N/Ref.: P25.0111-2**S/Ref.: ACT25-00034**Organisme promotor: Institut Municipal d'UrbanismeRedactors del projecte: Estudi Cuyas 38 S.LAssumpte: *Segon informe del projecte per a la desviació de serveis al carrer de Tarent afectats per les obres de rehabilitació energètica de l'edifici situat al carrer de Benevent, 6, al districte de Sant Martí.*

INFORME DE CONFORMITAT TÈCNICA DEL “PROJECTE PER A LA DESVIACIÓ DE SERVEIS AL CARRER DE TARENT AFECTATS PER LES OBRES DE REHABILITACIÓ ENERGÈTICA DE L'EDIFICI SITUAT AL CARRER DE BENEVENT N°6 DE BARCELONA, DEL DISTRICTE DE SANT MARTÍ”

En relació a la revisió del projecte de **PROJECTE DE DESVIAMENT DE SERVEIS AL CARRER DE TARENT AFECTATS PER LES OBRES DE REHABILITACIÓ NERGÈTICA DE L'EDIFICI SITUAT AL CARRER BENEVENT 6** al districte de **SANT MARTÍ**, corresponent al codi del Natura Inversions **ACT25-00034**, informem:

En relació amb la revisió del “**PROJECTE PER A LA DESVIACIÓ DE SERVEIS AL CARRER DE TARENT AFECTATS PER LES OBRES DE REHABILITACIÓ ENERGÈTICA DE L'EDIFICI SITUAT AL CARRER DE BENEVENT Nº 6 DE BARCELONA**” corresponent al codi del Natura **ACT25-00034**, redactat per Estudi Cuyas 38, S.L. al febrer del 2025, amb un termin

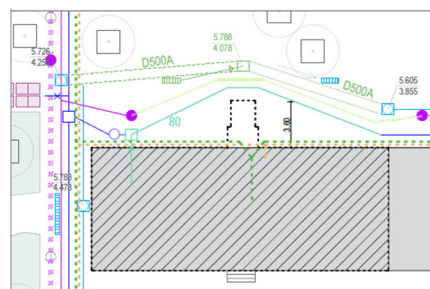
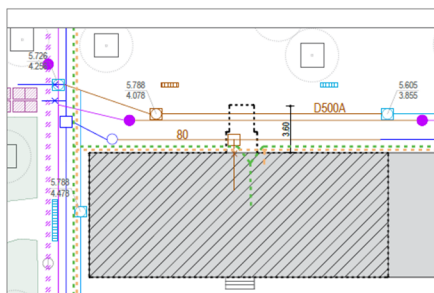
El projecte preveu a millora de l'accessibilitat de l'edificació existent mitjançant la disposició d'un ascensor ubicat adjacent a façana posterior i amb ocupació parcial del carrer de Tàrent.

Per a la correcta execució del fossat de l'ascensor diverses instal·lacions de companyia discorrent per l'espai públic i properes a façana posterior (àmbit de disposició de l'ascensor) es veuen afectades.

El present projecte preveu el desviament de les instal·lacions afectades fruit de la disposició de l'ascensor.

- S'afecta: sanejament, enllumenat i canonada d'aigua (Agbar).
